*Oggetto:* Conferenza Permanente in modalità telematica ex Art. 16 D.L. 189/2016 - D.L.189/2016, art. 11, e O.C. n. 130/2022, artt. 106-107. **“Piano Urbanistico Attuativo della frazione Calcina– Comune di Camerino”**. Soggetto Attuatore: Comune di Camerino (MC). **Delega**.

*Oggetto:* Conferenza Permanente in modalità telematica ex Art. 16 D.L. 189/2016 -  
D.L.189/2016, art. 11, e O.C. n. 130/2022, artt. 106-107. **“Piano Urbanistico Attuativo  
della frazione Calcina– Comune di Camerino”**.  
Soggetto Attuatore: Comune di Camerino (MC). **Parere di competenza.**

## **PARERE FAVOREVOLE**

All.: planimetrie sottoservizi Calcina

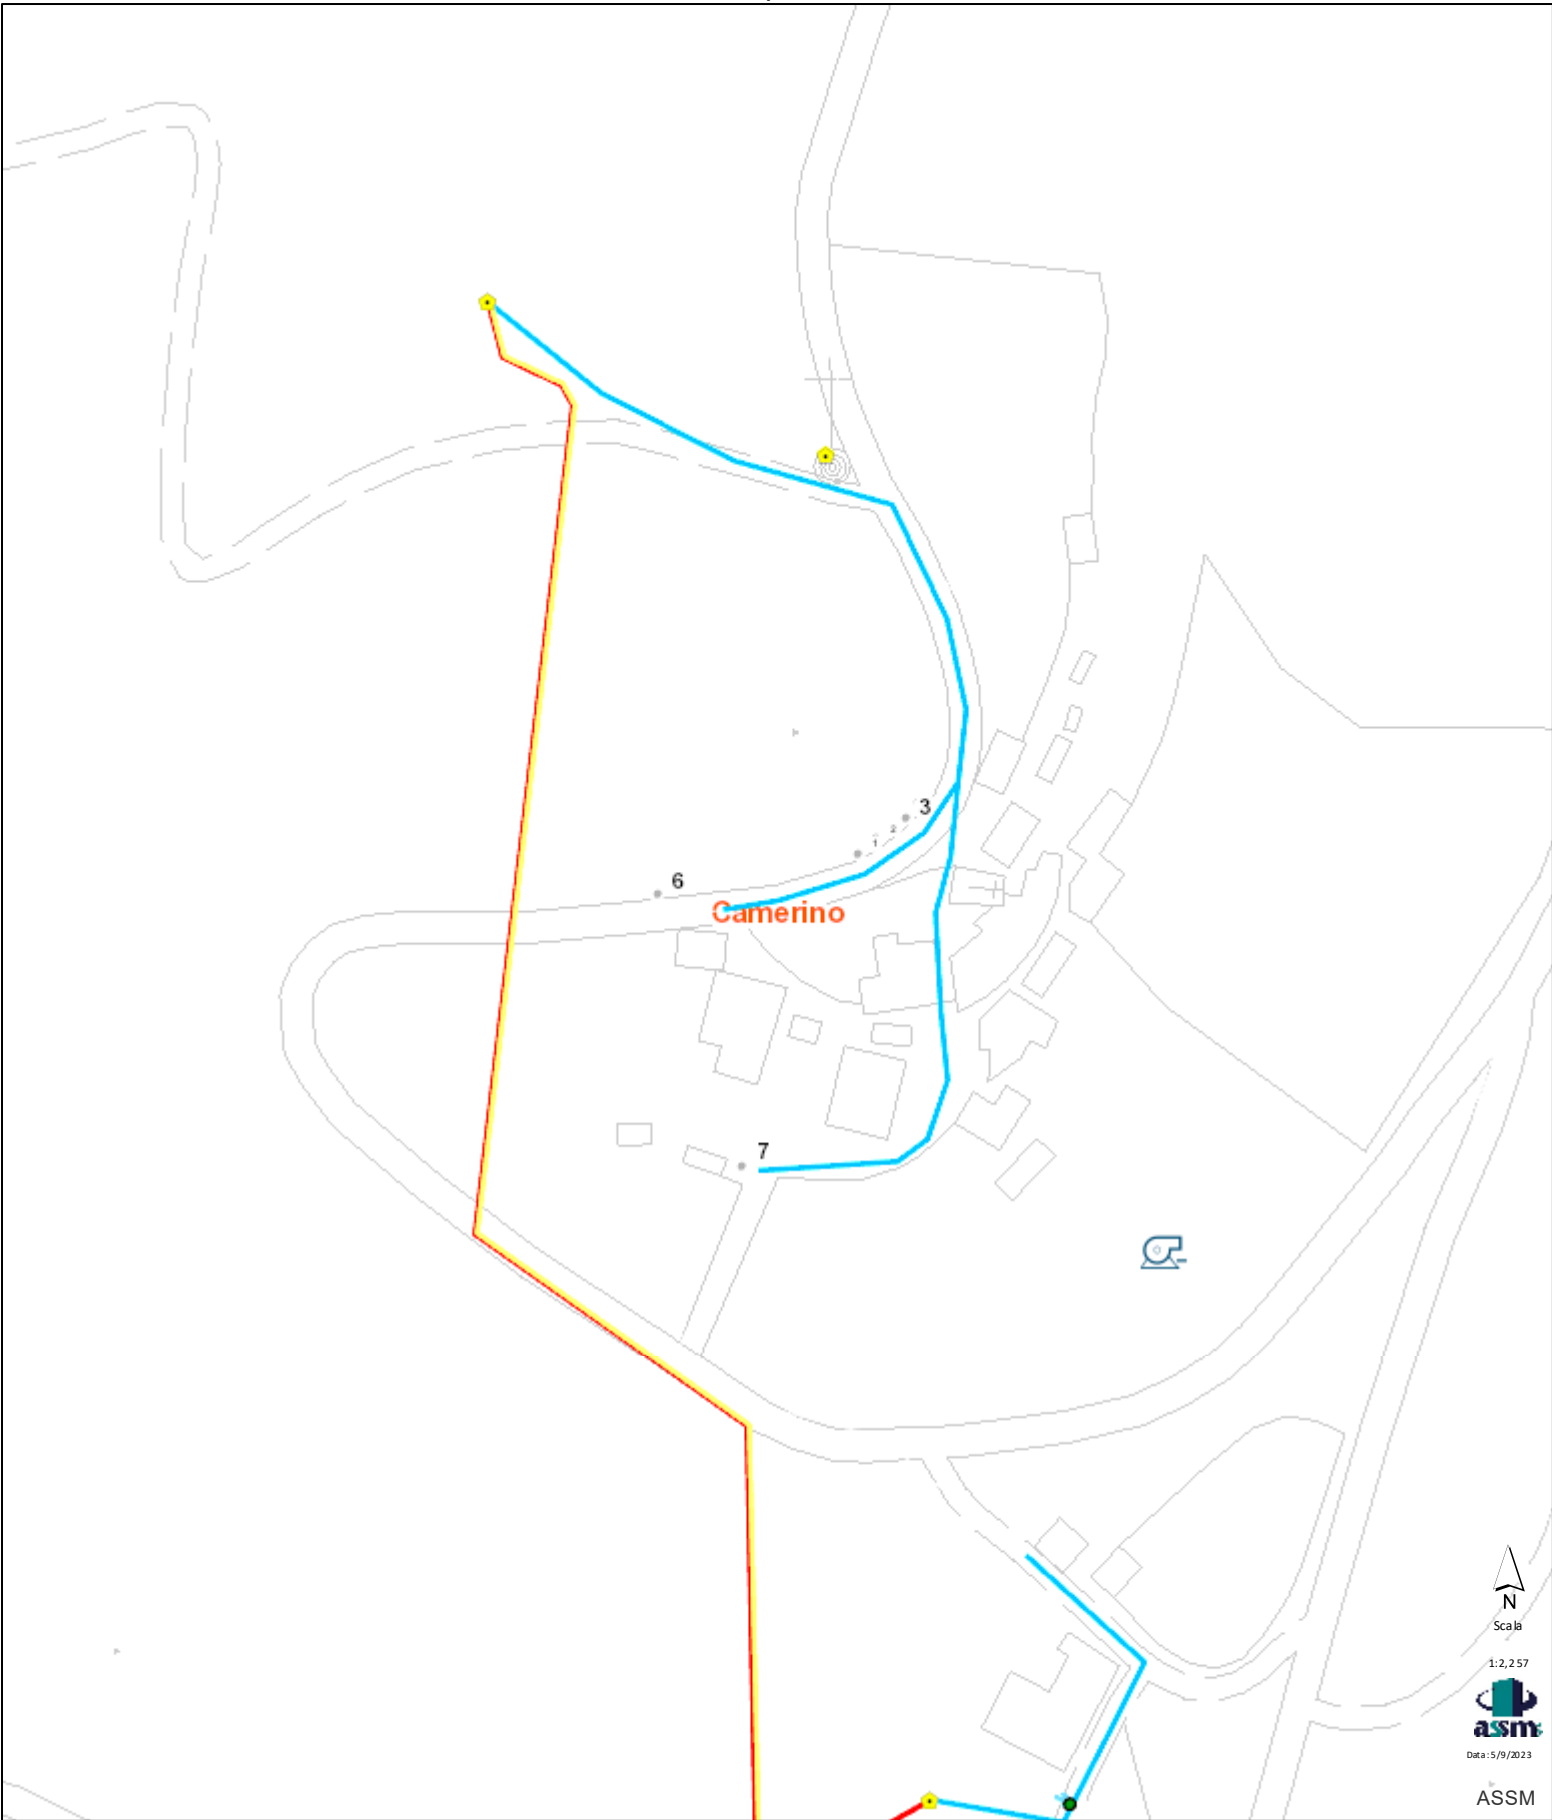
A questo proposito, alleghiamo una planimetria dei sottoservizi della zona come  
disponibile.
